PROTOKÓŁ Nr 634A
z dnia 5-09-2016

kontroli przewodów kominowych w budynku

administrowanym przez MZB Sp. z o.o. BOK Podgórze
położonym w Wałbrzychu przy ul. WAŁBRZYSKA nr 28

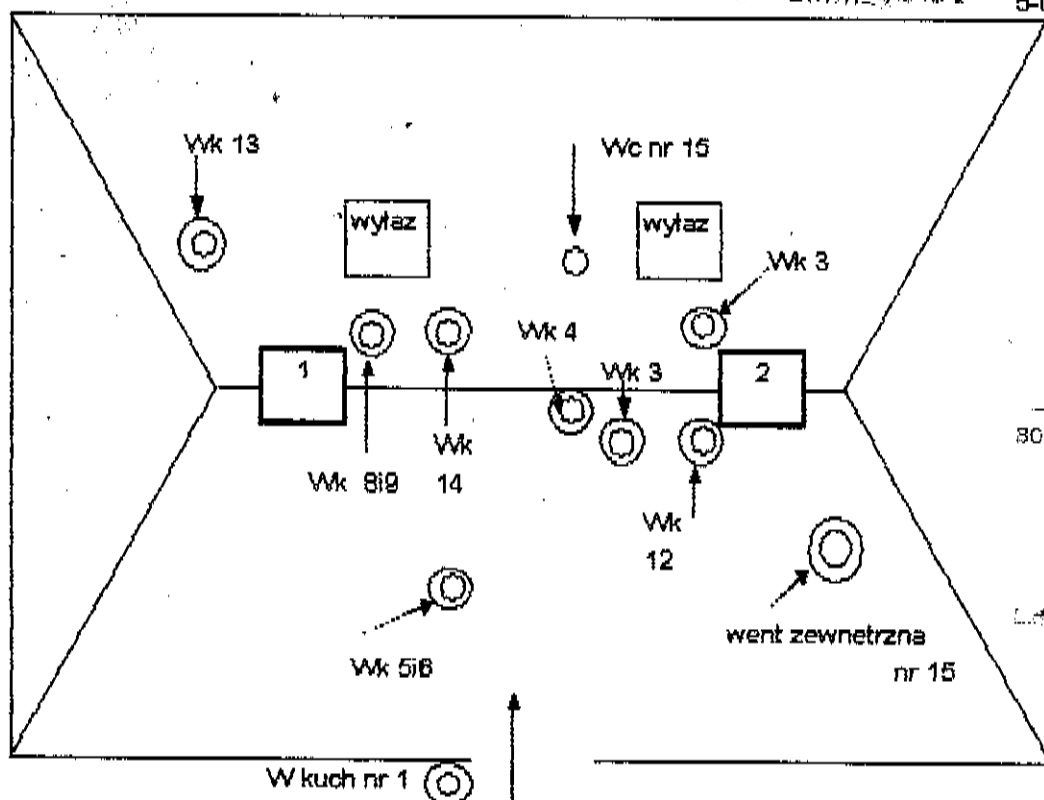
1. Stan techniczny przewodów jest dobry w dniu kontroli przewody szczelne. L.dz.
 2. Podłączenia do przewodów są wykonane *nieprawidłowo*.
 3. Urządzenia kominowe działają *prawidłowo*.
 4. Podczas kontroli stwierdza się, że ciąg przewodów kominowych jest *prawidłowy*.
 5. Inne uwagi nie wymienione w pkt. 1-4 dot pkt 2 *nieprawidłowo podłączone palenisko kominiek bez wkładu ochronnego. (przewód nr 2)*
 6. Stwierdzone usterki i zaniedbania wykazane w protokole i załączniku szkic podłączeń należy usunąć natychmiast.
- Zgodnie z art. 70 Ustawy wyżej wymienione usterki w stanie technicznym należy usunąć w terminie jw.
